DIAGNOSTIC D'ACCESSIBILITE DES BATIMENTS ERP

OFFICE DU TOURISME

CHEMIN NEUF

JUIN 2015

Obstacle critique n° **C2**

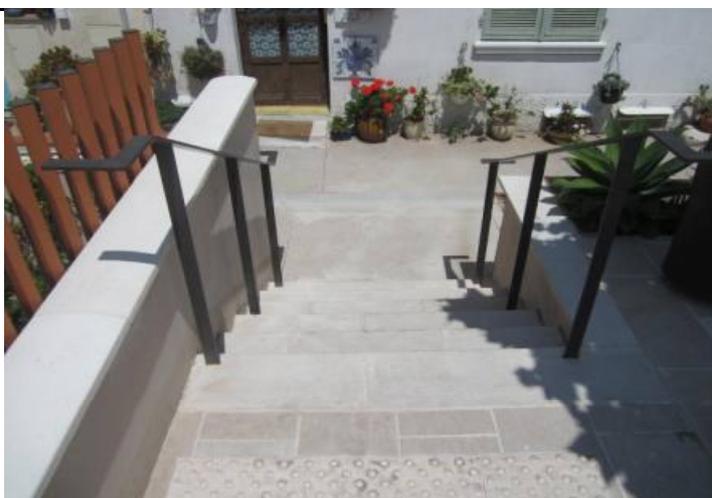
Sécurisation des marches absente et/ou non conforme

- Bande podotactile posée en amont de la volée de marches descendantes, à 50cm du premier nez.
- Nez de marches contrastés, sans débord excessif et antidérapants
- 1ère et dernière contremarches contrastées
- Main courante continue, facilement préhensible, contrastée et dépassant d'une longueur de marche.

Arrêté du 8 décembre 2014
Article 7.1 - Escaliers

Modifier et/ou compléter la signalisation et/ou les équipements selon le tableau ci-dessous.

ESCALIER - sécurisation des marches	qtés estim	métrage estim	estim unit HT	TOTAL € HT	corps d'état
MARQUAGE AU SOL					
pose d'une bande podotactile sur la marche palière	0	1.2	170 €	0 €	sols souples
pose de nez de marche non-glissants contrastés	6	1.2	40 €	290 €	sols souples
pose d'une contremarche	0	1.2	110 €	0 €	sols souples
peinture et finitions, contrastes contremarches inclus					
MAIN COURANTE PROLONGEMENT					
fourniture et pose prolongement main courante	0	0	170 €	0 €	serrurerie
peinture et finitions		28			
MAIN COURANTE POSE					
fourniture et pose main courante sur écuyers	0	10	220 €	0 €	serrurerie
fourniture et pose main courante sur potelets	0	10	330 €	0 €	serrurerie
peinture et finitions		28			
MAIN COURANTE MISE EN CONTRASTE					
préparation du support	0	10	20 €	0 €	peinture
peinture et finitions		28			
TOTAL				290 €	août-14
